<h1 style="text-align: center;">1. Tektur</h1>	
<b>Generalplaner:</b>  <b>Arbeitsgemeinschaft</b> 	<b>Datum</b> <b>Name</b>
Planungsbüro Bülow, Ingenieure und Tiefbau Postfach 10 22309 Hamburg Tel. 04103 455-110 Fax 04103 455-110	Entwurfs- und Ingenieurbüro Straßenwesen GmbH Postfach 10 22309 Hamburg Tel. 04103 455-110 Fax 04103 455-110
Dresden, den 03.07.2020 	bearbeitet 07/2020 Gail gezeichnet 07/2020 Sch geprüft 07/2020 Kurn Projekt-Nr.: 22.8891/02

## FESTSTELLUNGSENTWURF

Inhalt:	Unterlage / Blatt-Nr.:	16.3.1 / 8a
Spartenplan DREWAG Trinkwasser	Plancode:	
	Maßstab:	1:250

Stadtbahn 2020  
Teilabschnitt 1.2  
Nossener Brücke / Nürnberger Straße

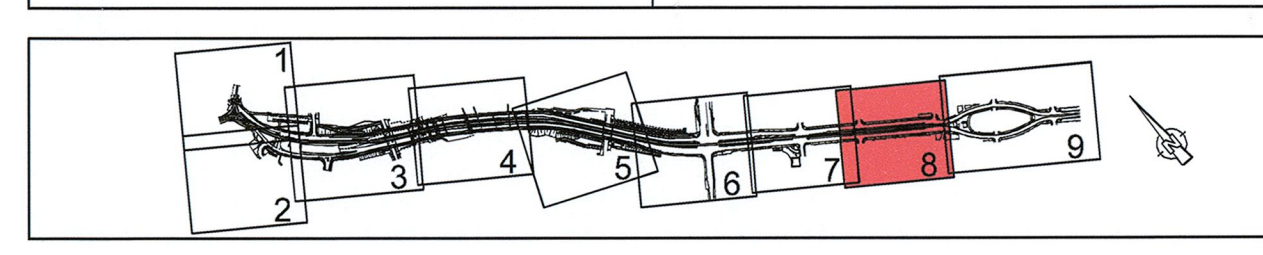
1	Entfall Rampe zw. Budapester Str. und Zwickauer Str., Ersatz durch Aufzug; Anpassung Fahrlleitung	07/2022	Gai
Nr.	Art der Änderung	Datum	Zeichen
